## INFORME TÉCNICO DE FISCALIZACIÓN AMBIENTAL

### Programa de Cumplimiento

SALA MURANO VALDIVIA

DFZ-2018-1130-XIV-PC-EI

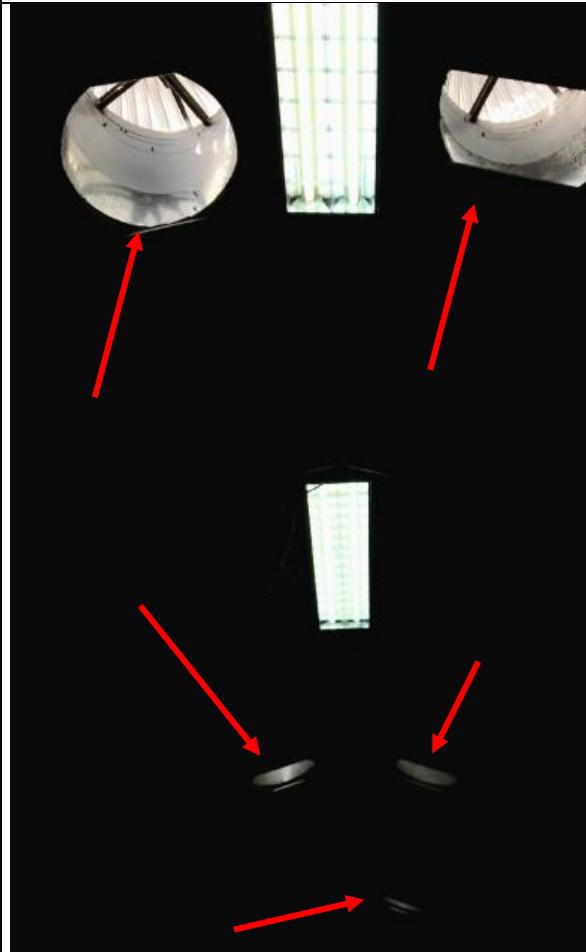
Fotografía 2.	Fecha: 09/01/2017		Fotografía 3.	Fecha: 03/05/2018	
Coordenadas UTM DATUM WGS84 HUSO 18	Norte: 5.591.210	Este: 650.172	Coordenadas DATUM WGS84 HUSO 18	Norte: 5.591.210	Este: 650.172
<b>Descripción del medio de prueba:</b> Acción 2. Se observa fachada frontal segundo piso, que contaba con ventanas de vidrio.			<b>Descripción del medio de prueba:</b> Acción 2. Se observa actual fachada frontal segundo piso, eliminando ventanas cubierta con planchas OSB.

Fotografía 5.

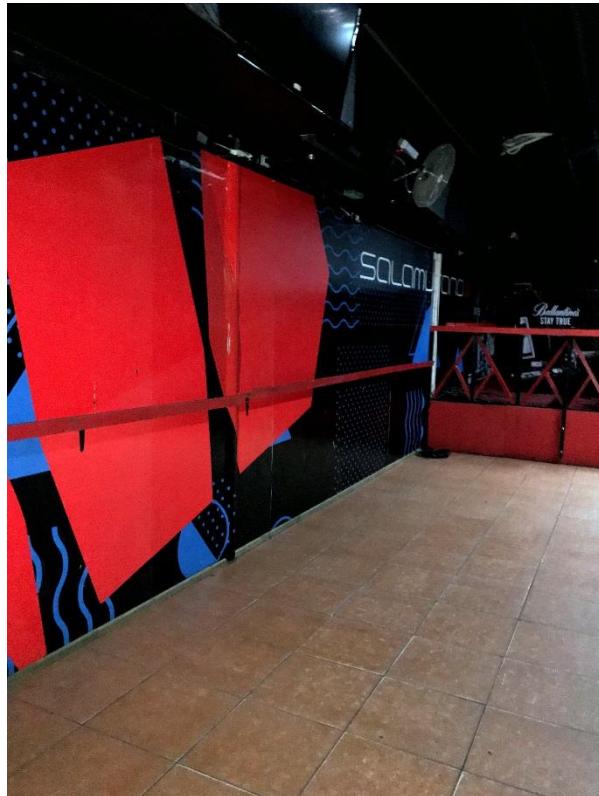
**Descripción del medio de prueba:** Acción 3. Se observan el techo del segundo piso, correspondiente a la pista de baile, 5 extractores de aire. No existe la instalación de silenciadores de manejo de aire tipo Splitter.

**Descripción del medio de prueba:** Acción 3. El titular informó que instaló sistema de rejilla de madera, para cada uno de los extractores. Sin embargo su funcionamiento manual no asegura el control del ruido en cada evento.
